USK26050064

Rafstöðvarvegur 4, fyrirspurn - Breyting á deiliskipulagi

Umsögn

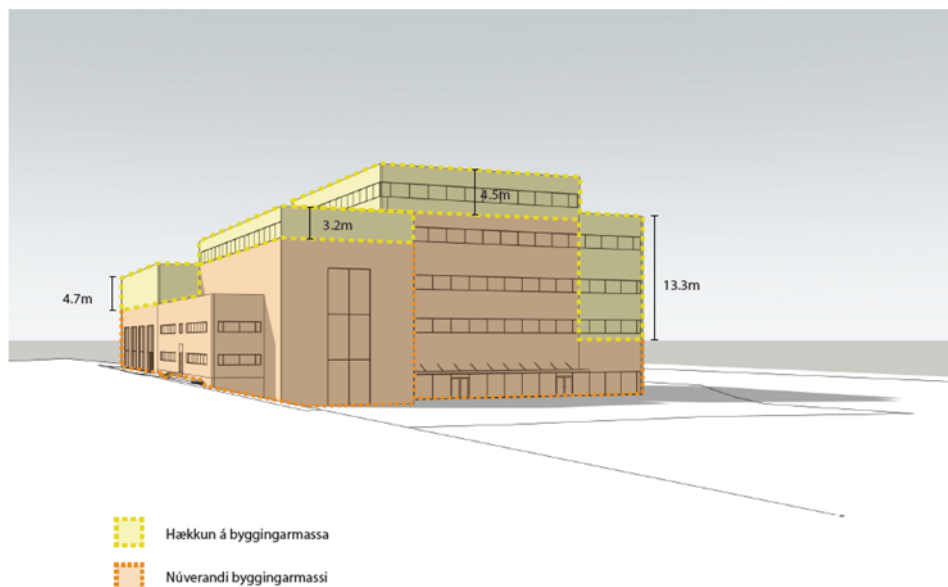
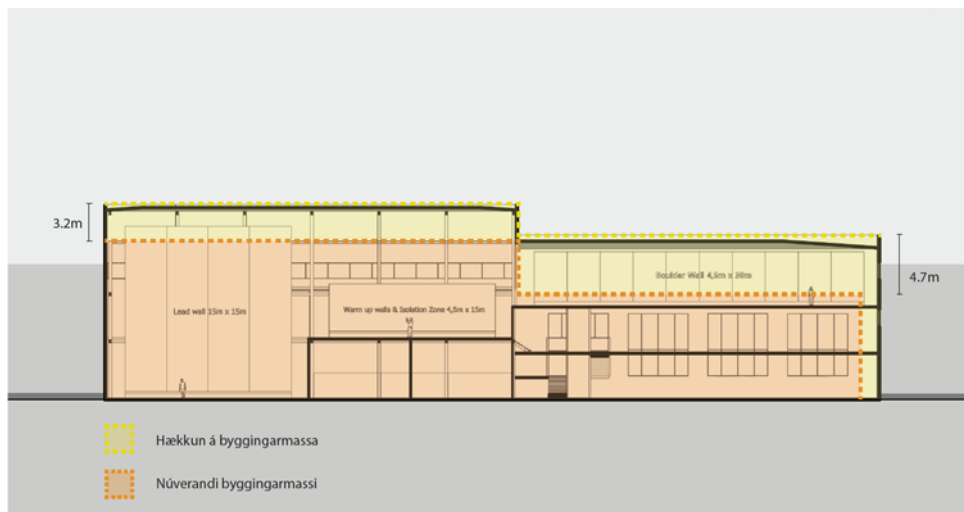
Fyrir liggur forgreining Eflu verkfræðistofu á samgöngum við Toppstöðina með hliðsjón af Bíla- og hjólastæðastefnu Reykjavíkurborgar og markmiðum borgarinnar um hagkvæma nýtingu bílastæða, eflingu virkra ferðamáta og góða tengingu við samgöngukerfi borgarinnar. Talið er að ekki sé gert nægjanlega grein fyrir þeim samnýtingarmöguleikum sem þegar eru fyrir hendi innan núverandi bílastæðaframboðs á svæðinu. Talið er að verulegir möguleikar felist í samnýtingu þeirra bílastæða sem þegar eru til staðar á svæðinu og að ekki hafi verið sýnt fram á að þeir möguleikar hafi verið fullnýttir í framlagðri greiningu.

Bílastæði fyrir útivistarverslun: Með fyrirhugaðri fjölgun bílastæða í borgarlandi verði Rafstöðvarvegurinn, einkum með fram byggingu, skoðaður sem tækifæri fyrir sleppistæði/samsíða bílastæði og aðrar umferðarhægjandi aðgerðir s.s. uppbrot í götu og yfirborðsfrágangi sem styrkja og styðja við tillöguna. Með slíkum aðgerðum á Rafstöðvarvegi styrkist samspil götu og framhliðar byggingarinnar/jarðhæðar sem samfellir svæði. Bílastæði fyrir útivistarverslun skulu því nýta sömu bílastæði og eru/verða í borgarlandi.
